OGGETTO: CITTA' DI ORIA (BR) – Parere di Compatibilità paesaggistica ex art. 96.1.d delle NTA del PPTR per il Piano di Lottizzazione dell'Insula C5.

ALLEGATO A

**Città di ORIA (BR) – Parere di Compatibilità paesaggistica ex art. 96.1.d delle NTA del
PPTR per il Piano di Lottizzazione dell'Insula C5.**

Figura 6 - stralcio della Tav08_Planovolumetrico

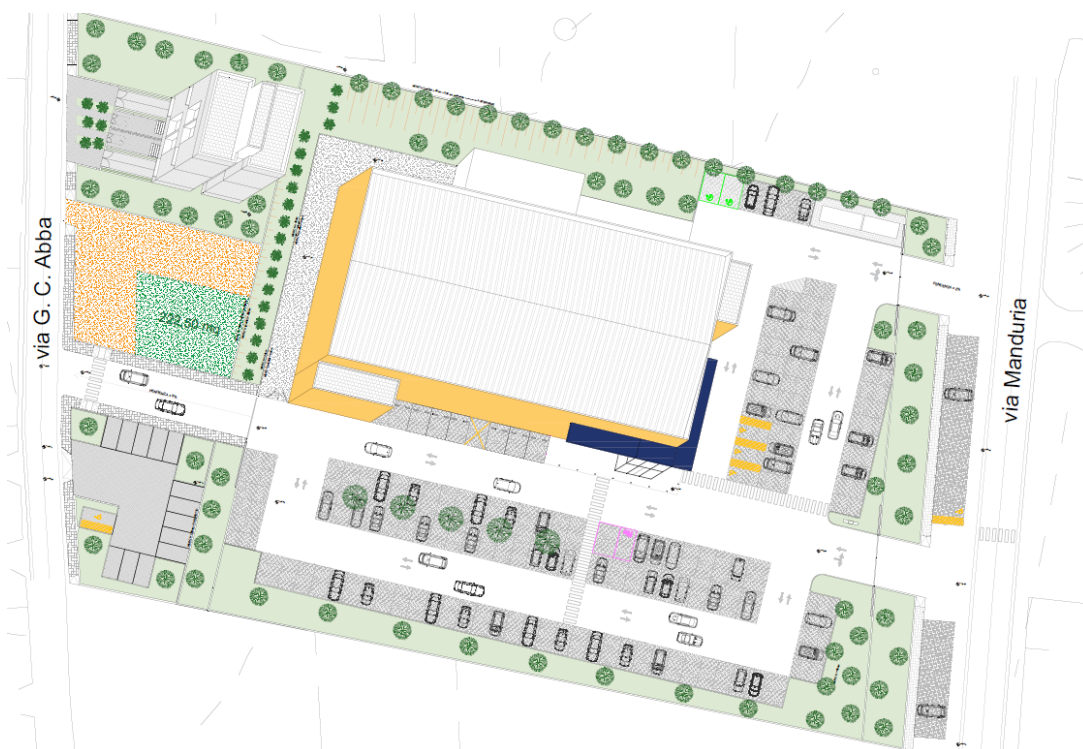
Con riferimento alle tutele definite dal PPTR che insistono sull'area di intervento, qui riportate al paragrafo **TUTELE DEFINITE DAL PIANO PAESAGGISTICO TERRITORIALE REGIONALE (PPTR)**, nella Relazione Paesaggistica si legge che:

Figura 8 - dettaglio costruttivo delle aree a parcheggio

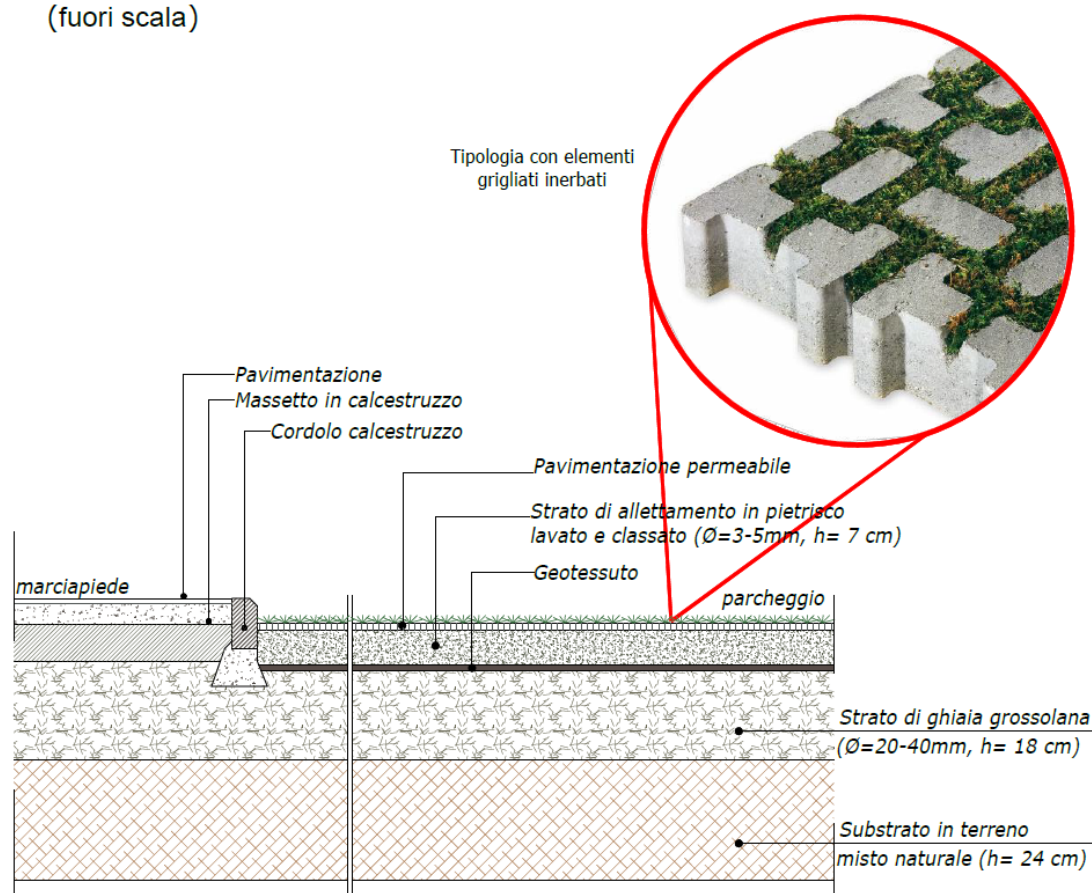
Le tecnologie rappresentate negli elaborati (fig. 8) e quanto dichiarato nella Relazione Paesaggistica circa la realizzazione dei parcheggi, non trova riscontro nelle *“Norme Urbanistiche - Edilizie di esercizio del Piano di Lottizzazione”*, finalizzate a garantire la coerenza delle opere da realizzare con gli elaborati di progetto.

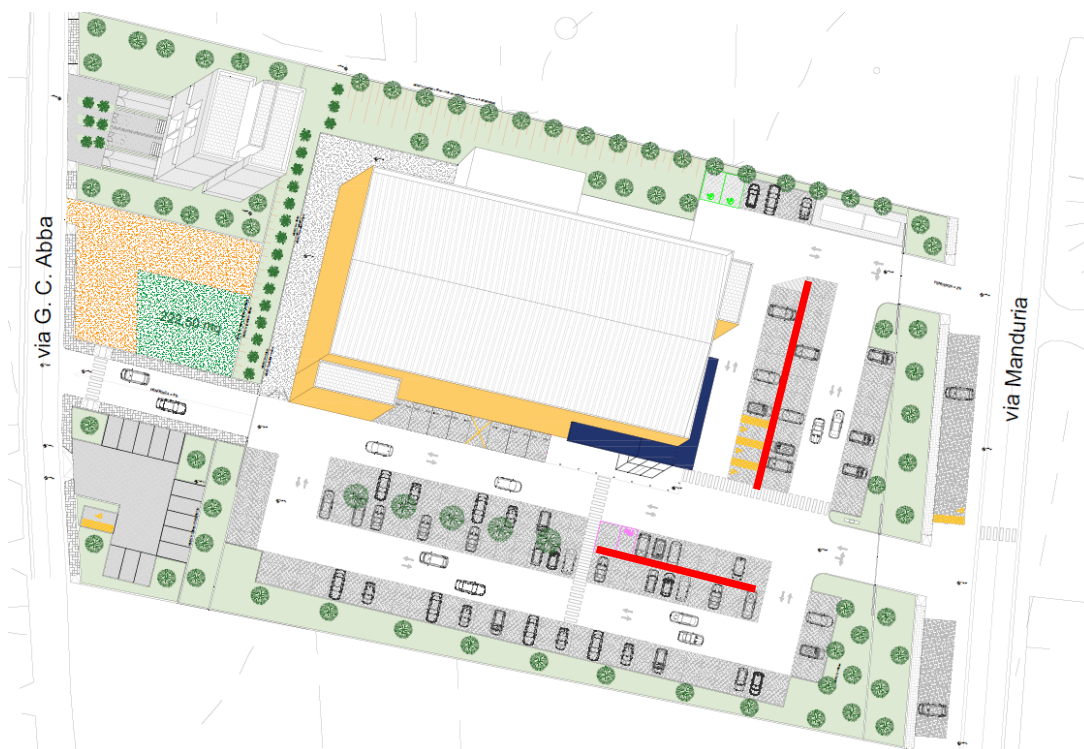
1. siano previste, al fine di assicurare una continuità ecologica, fasce arborate in corrispondenza della mezzera delle due aree parcheggio (indicate con la linea rossa) così come già prevista nella fascia di parcheggi posta a Sud dell'area d'intervento;
